柏崎刈羽原子力発電所 6 号及び 7 号炉

浸水防止設備の変更に伴う関係条文の  
整理表

柏崎刈羽原子力発電所 6 号及び 7 号炉

まとめ資料変更内容一覧 (5 条, 40 条)

第2.3-1図 漏水の発生を想定する床面と浸水想定範囲

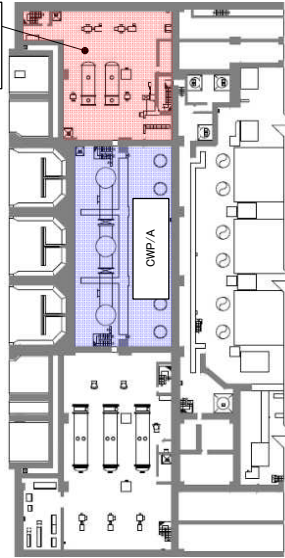
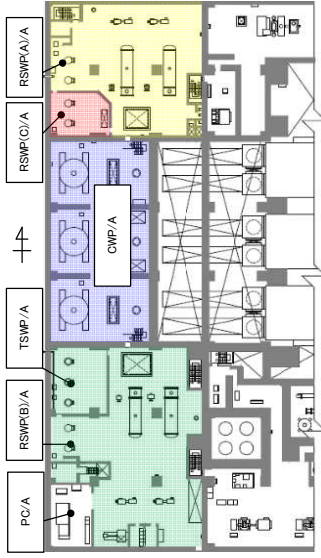
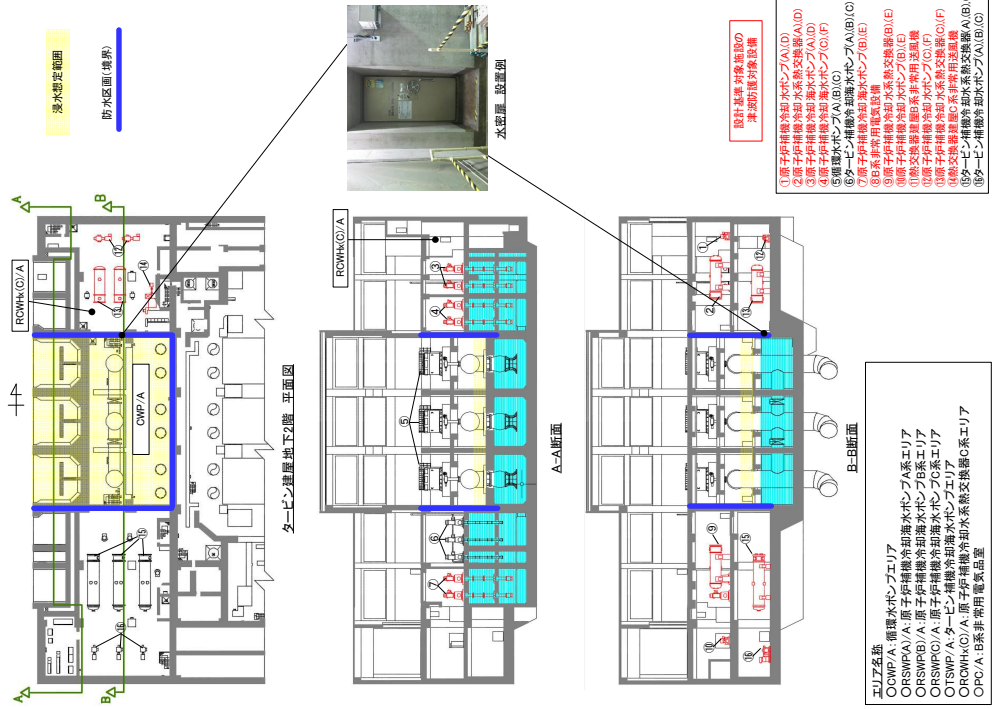
浸水対策範囲の変更に伴う、循環水ポンプを設置する床面で漏水が発生した場合の浸水想定範囲の変更

第2.3-15 図 浸水想定範囲 (CWP/A) に対する  
防水区画化範囲 (6号炉の例)

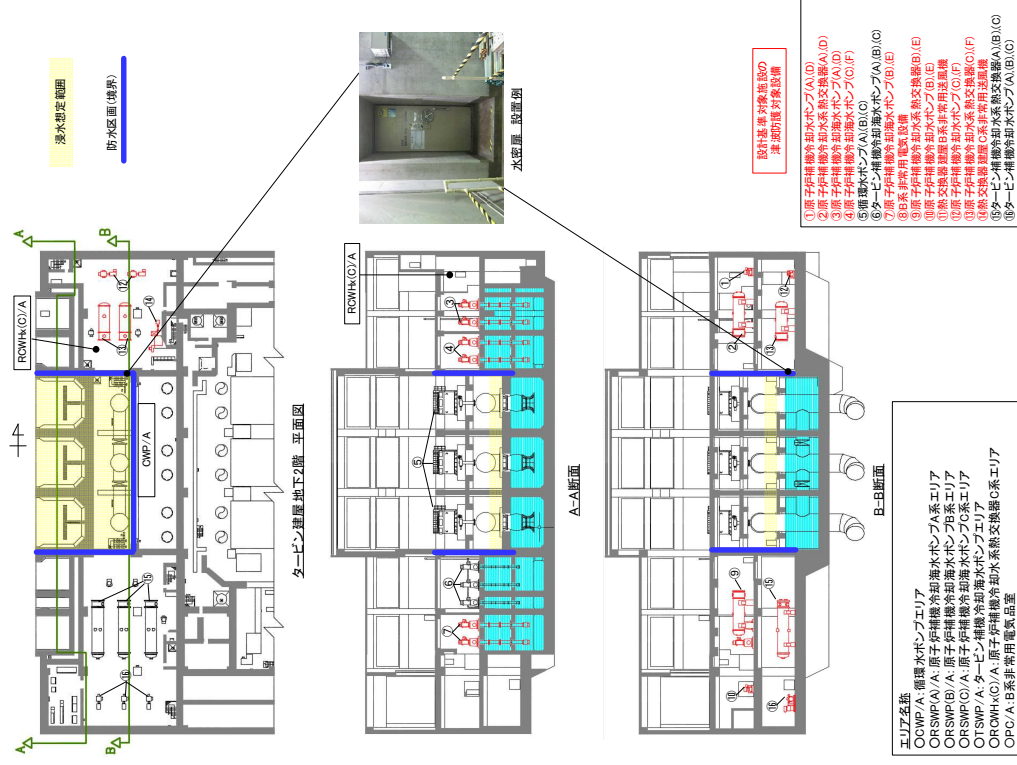
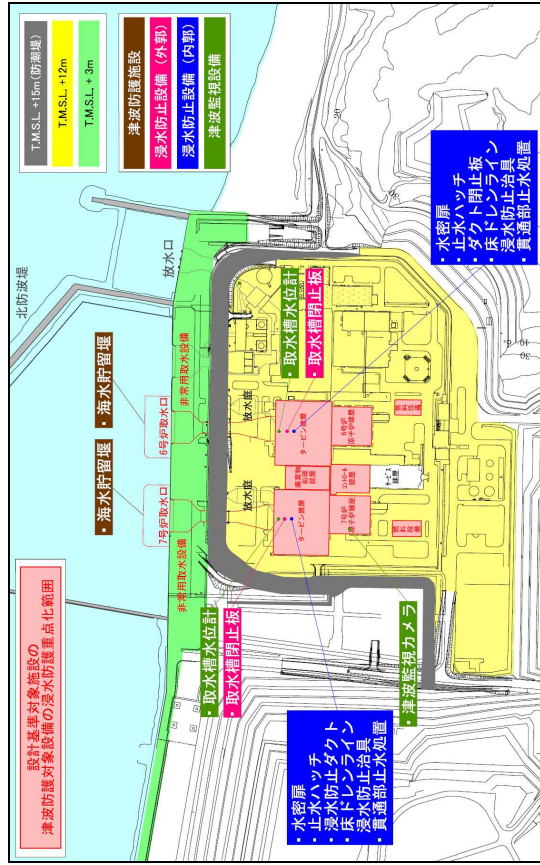
浸水対策範囲  
の変更に伴う、  
循環水ポンプ  
を設置する床  
面で漏水が発  
生した場合の  
浸水想定範囲  
の変更

第2.4-5 図 浸水イメージ (6号炉の例)

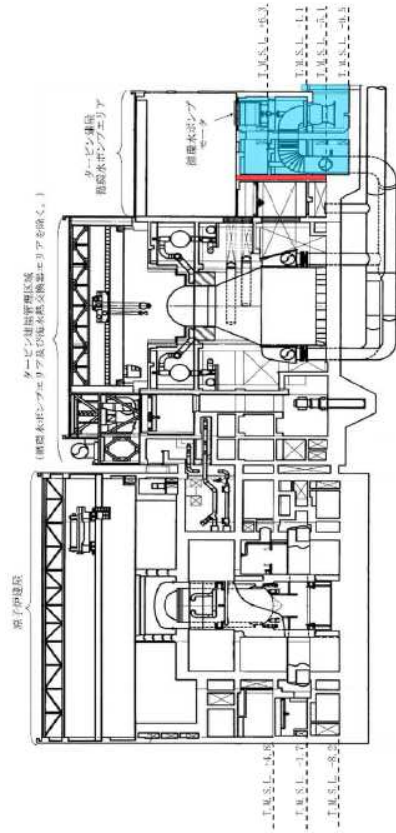
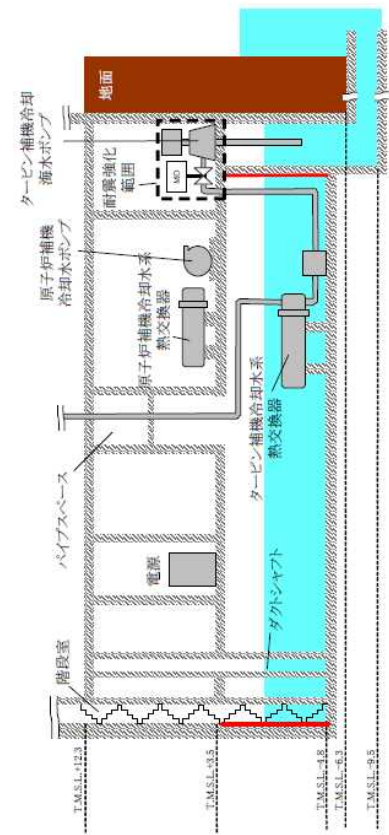
評価用津波波及び  
形の変更及び  
循環水ポンプ  
を設置するエ  
リアの浸水対  
策範囲の変更  
に伴う図の変  
更

第2.4-9-1 図 浸水対策の実施範囲 (横断面)

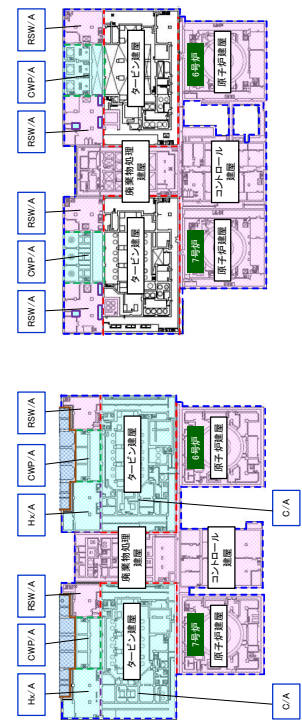
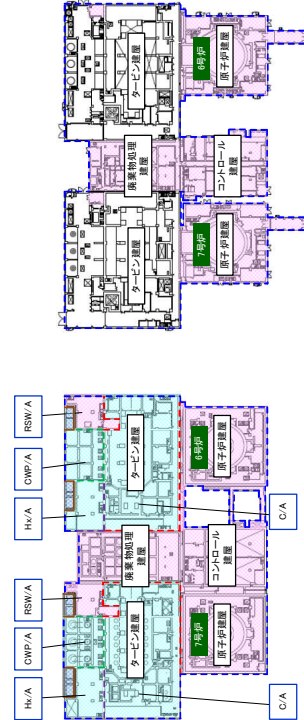
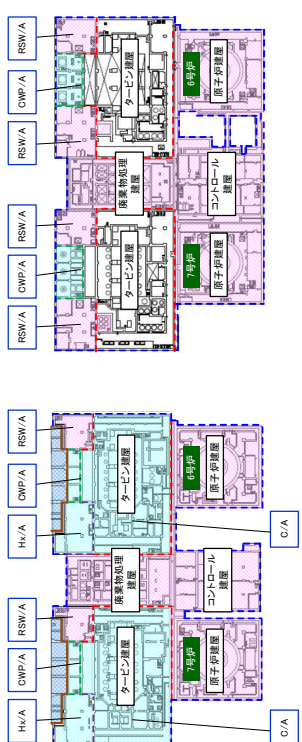
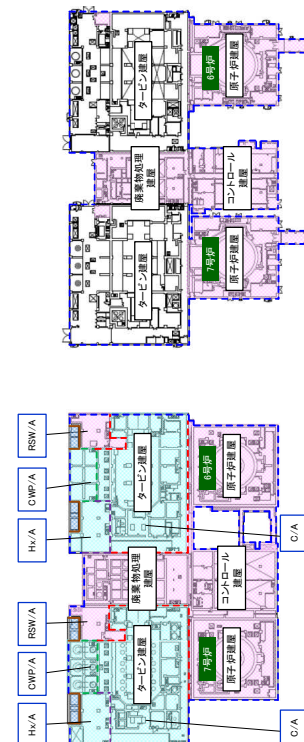
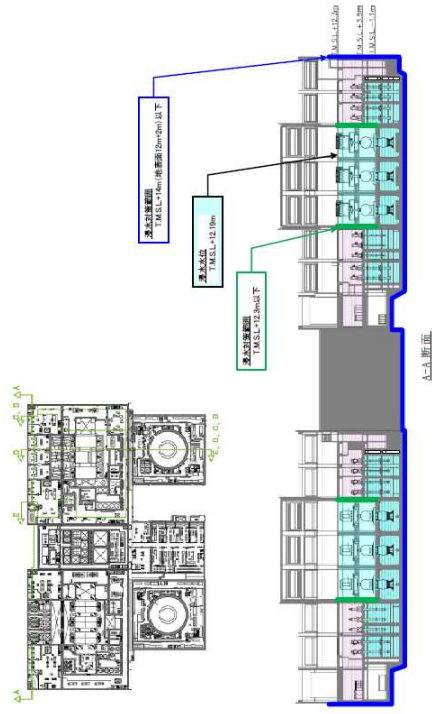
浸水対策範囲の変更及びタービン補機冷却海水系隔離システムの設置による溢水水位の低減を反映

第 2.4-9-2 図 浸水対策の実施範囲 (6号炉縦断面) (1/2)

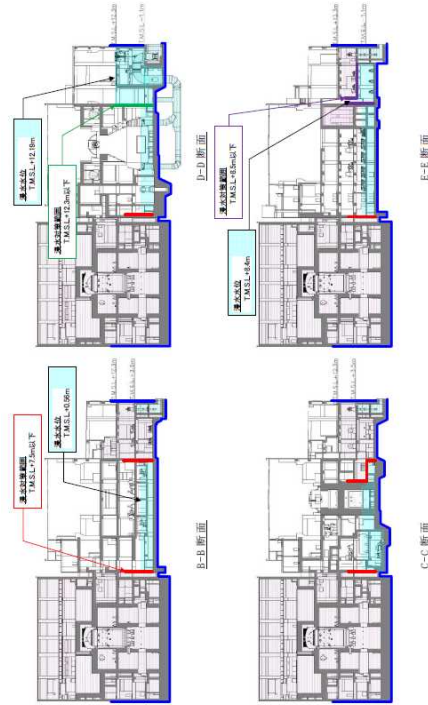
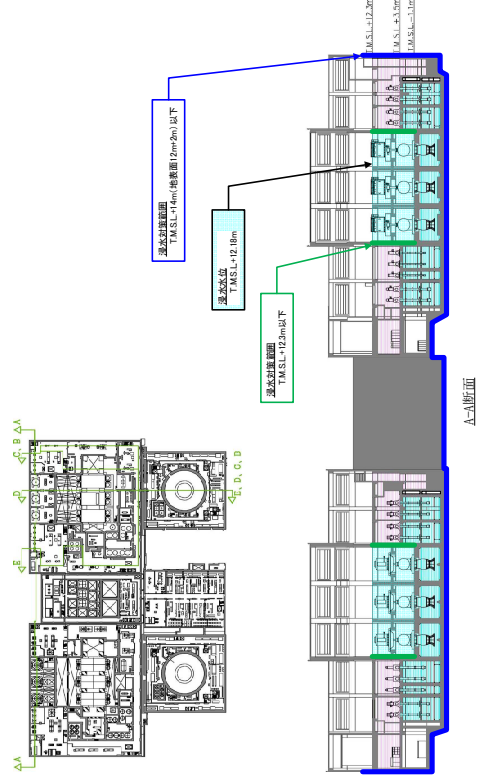
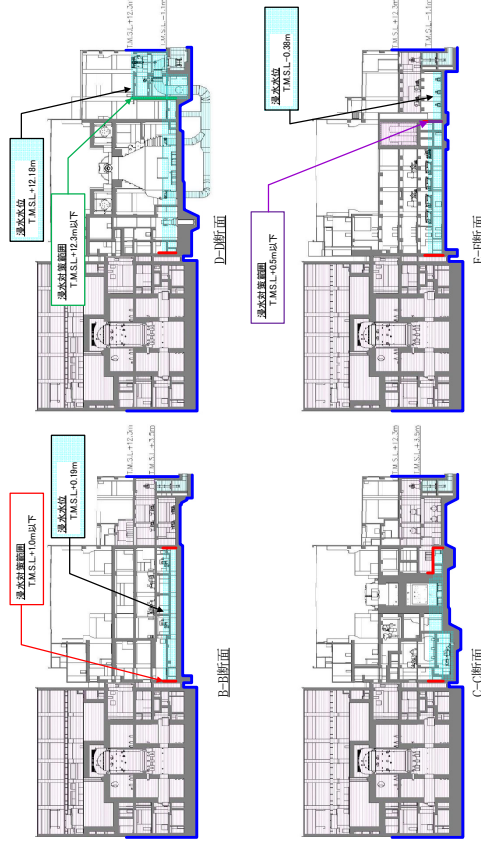
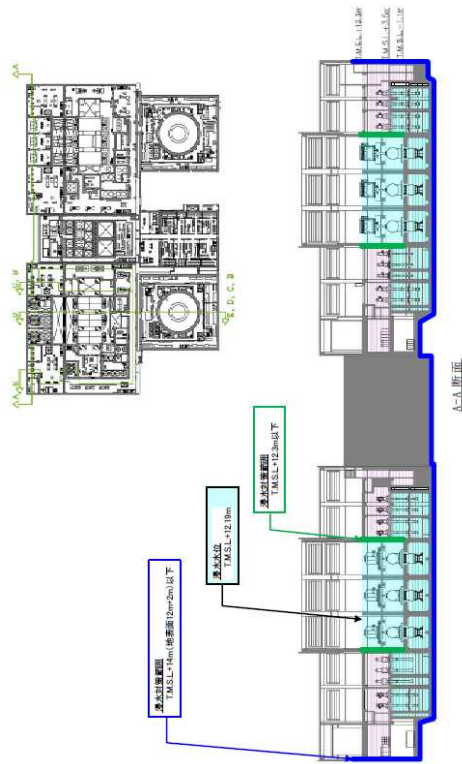
各エリアの浸水水位及び止水水対策範囲の変更を反映

第 2.4-9-3 図 浸水対策の実施範囲 (7号炉縦断面) (1/2)

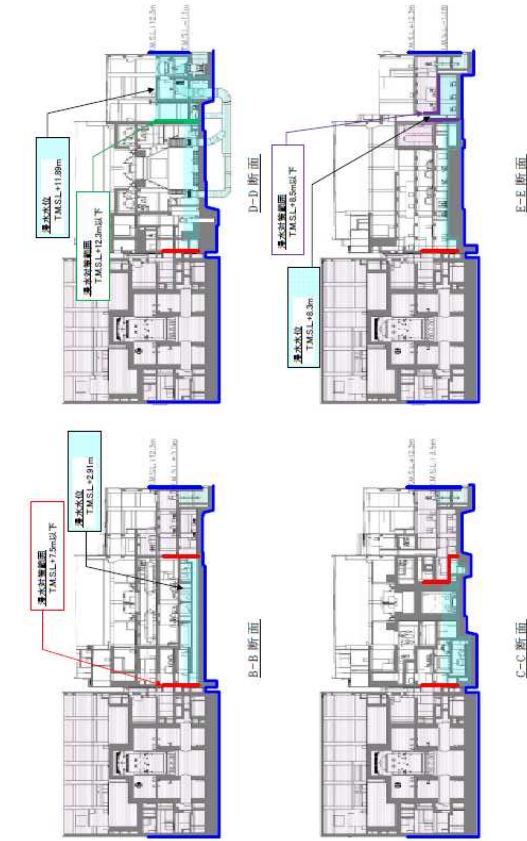
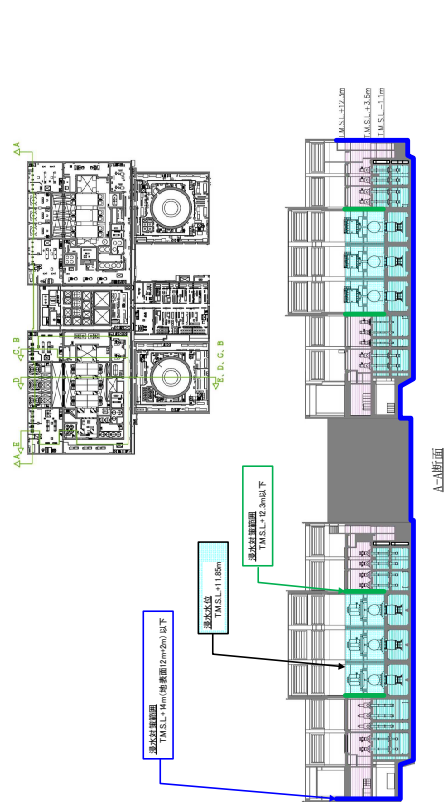
各エリアの浸水水位及び止水対策範囲の変更を反映

添付第 11-1 図 タービン建屋内区画範囲図 (地下 1 階)

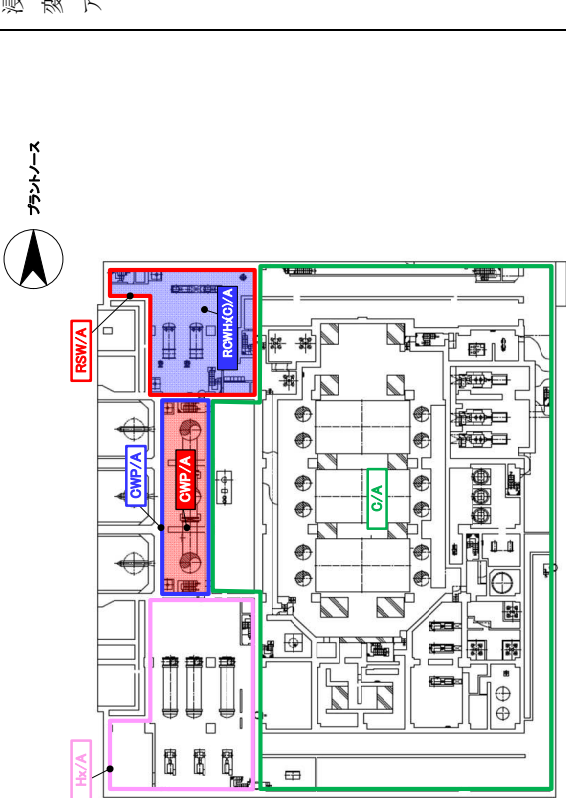
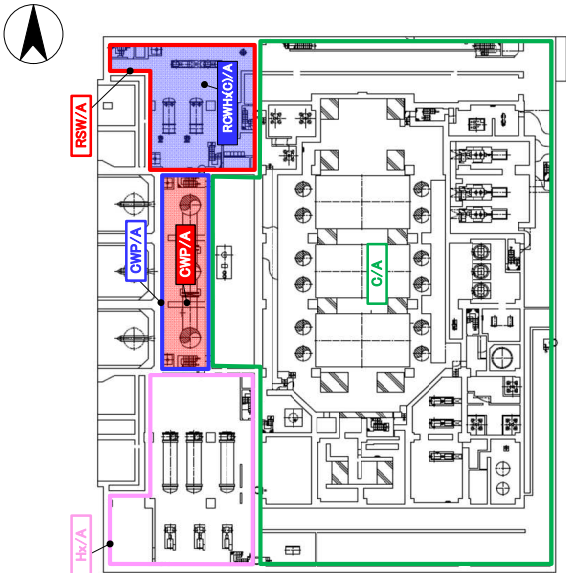
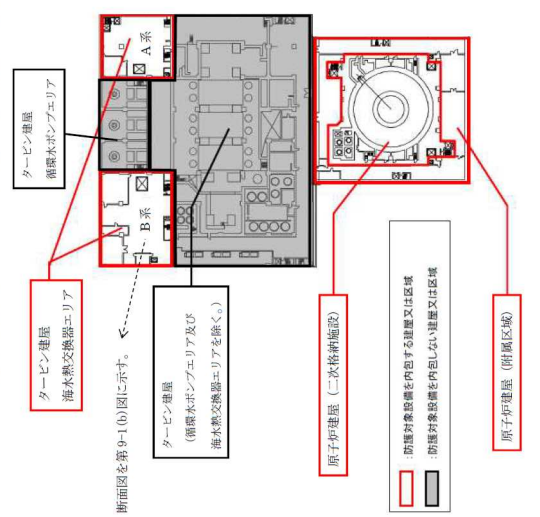
変更前	変更後	備考
		<p>浸水対策範囲の変更に伴うエリア定義の変更</p>
<p>外郭防護2の説明で使用する区画名称</p> <ul style="list-style-type: none"> <li><b>CWP/A</b> : 循環水ポンプエリア</li> <li><b>RSWP(A)/A</b> : 原子炉補機冷却海水ポンプA系エリア</li> <li><b>RSWP(B)/A</b> : 原子炉補機冷却海水ポンプB系エリア</li> <li><b>RSWP(C)/A</b> : 原子炉補機冷却海水ポンプC系エリア</li> <li><b>TSWP/A</b> : タービン補機冷却海水ポンプエリア</li> <li><b>PC/A</b> : B系非常用電気室</li> <li><b>RCWHx(C)/A</b> : 原子炉補機冷却水系熱交換器C系エリア</li> </ul> <p>内郭防護の説明で使用する区画名称</p> <ul style="list-style-type: none"> <li><b>CWP/A</b> : 循環水ポンプを設置するエリア</li> <li><b>RSW/A</b> : 非常用海水冷却系を設置するエリア</li> <li><b>C/A</b> : 復水器を設置するエリア</li> <li><b>Hx/A</b> : タービン補機冷却水系熱交換器を設置するエリア</li> </ul>	<p>外郭防護2の説明で使用するエリア名称</p> <ul style="list-style-type: none"> <li><b>CWP(A)/A</b> : 循環水ポンプエリア</li> <li><b>RSWP(A)/A</b> : 原子炉補機冷却海水ポンプA系エリア</li> <li><b>RSWP(B)/A</b> : 原子炉補機冷却海水ポンプB系エリア</li> <li><b>RSWP(C)/A</b> : 原子炉補機冷却海水ポンプC系エリア</li> <li><b>TSWP/A</b> : タービン補機冷却海水ポンプエリア</li> <li><b>PC/A</b> : B系非常用電気室</li> <li><b>RCWHx(C)/A</b> : 原子炉補機冷却水系熱交換器C系エリア</li> </ul> <p>内郭防護の説明で使用するエリア名称</p> <ul style="list-style-type: none"> <li><b>CWP/A</b> : 循環水ポンプを設置するエリア</li> <li><b>RSW/A</b> : 非常用海水冷却系を設置するエリア</li> <li><b>C/A</b> : 復水器を設置するエリア</li> <li><b>Hx/A</b> : タービン補機冷却水系熱交換器を設置するエリア</li> </ul>

添付第14-1-1-1図 水密扉の設置位置並びに施工例 (6号炉 タービン建屋地下2階)

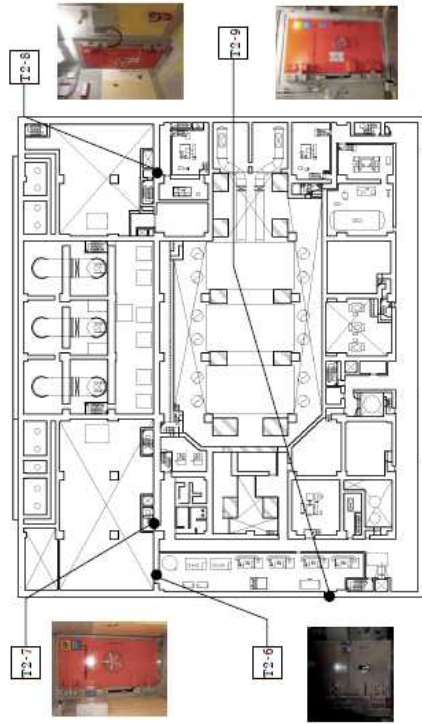
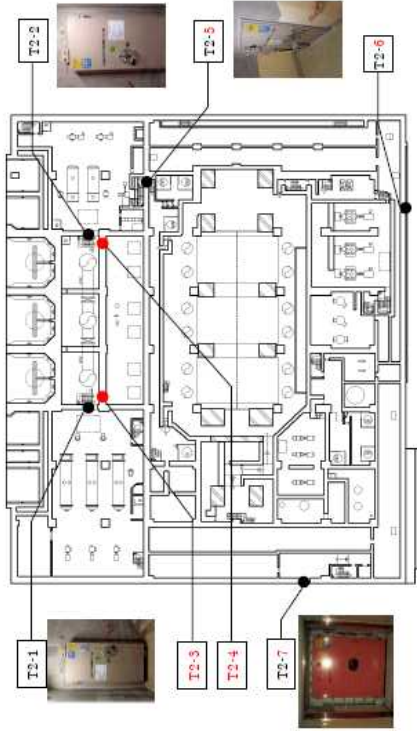
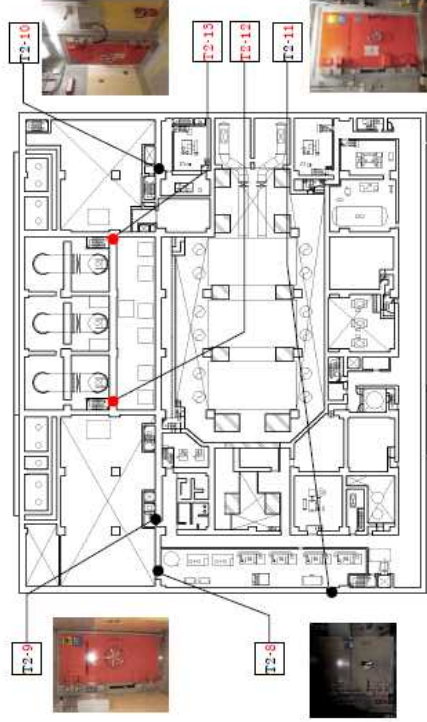
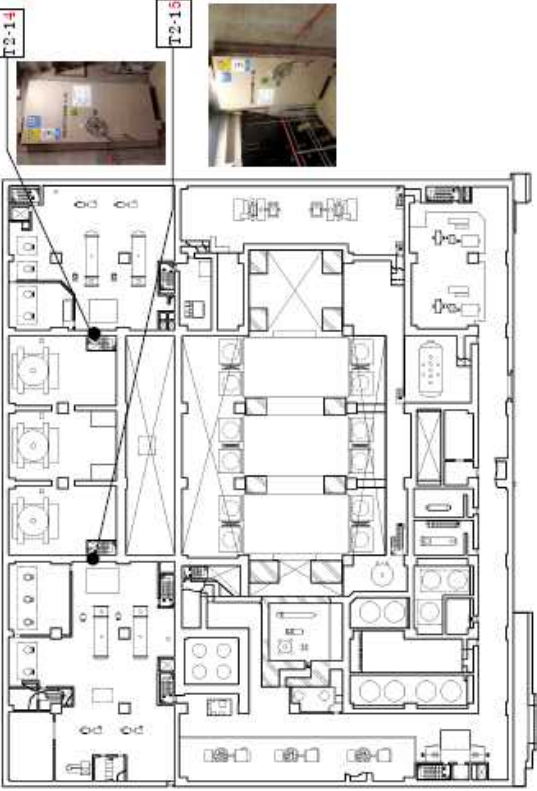
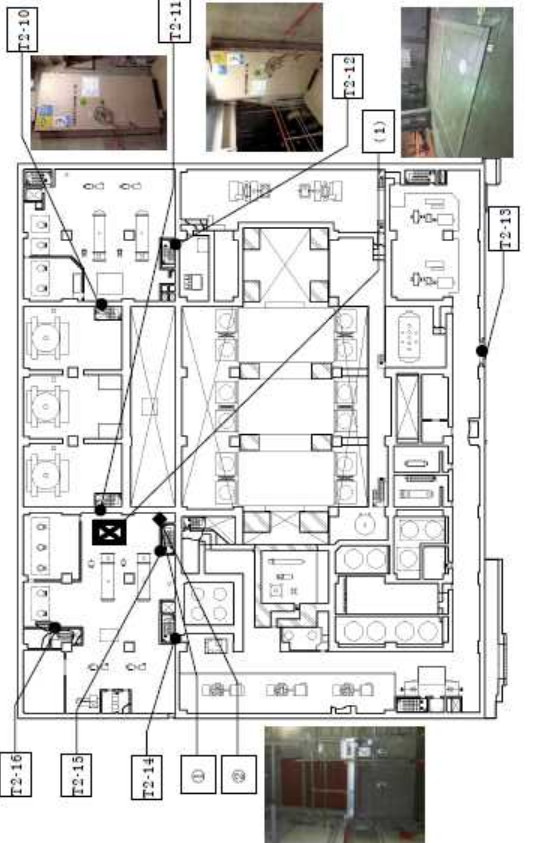
浸水対策範囲の変更及びタービン補機冷却海水系隔離システムの設置に伴う浸水防止設備の変更を反映
